710 - INSP
ISO/IEC 17020
Origineel verslag

Verkoop [Afd 8.4.2]

Verslagnummer: 32/09112026/65872/78743/1

Inspectie adres: Leonardo da Vincilaan 32 bus 5, 2650 Edegem (België)

Elektrisch bord

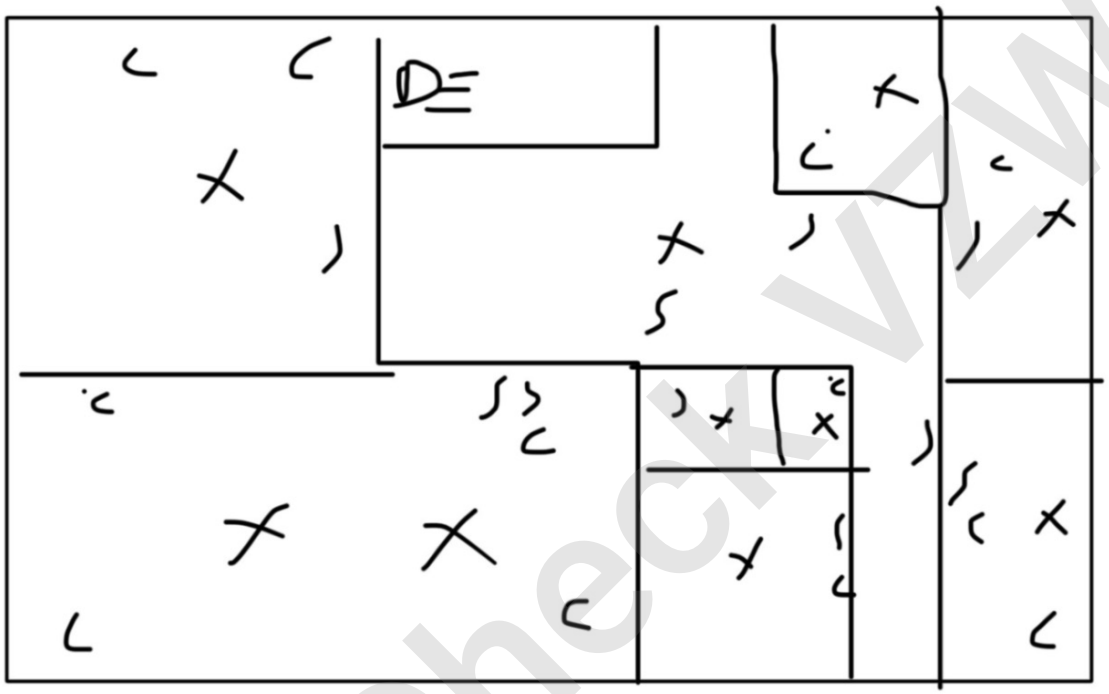
- Het verdeelbord is onvoldoende gemarkeerd. Individuele markering, voedingsspanning en/of gevarendriehoek ontbreken. - oAfd 3.1.3.3; Afd 9.4.1
- Het eendraadschema en situatieplan zijn niet aanwezig. - oAfd 3.1.2.1

- Er ontbreken afdekplaatjes in het elektrisch bord. - Afd 5.2.6; oAfd 4.2.2.3
- Hoofddifferentieelstroombeschermingsinrichting is niet aanwezig. - oAfd 4.2.4.3

- De houders van de penautomaten zijn niet uitgerust met een kaliberstuk. - oAfd 5.3.5.5.a
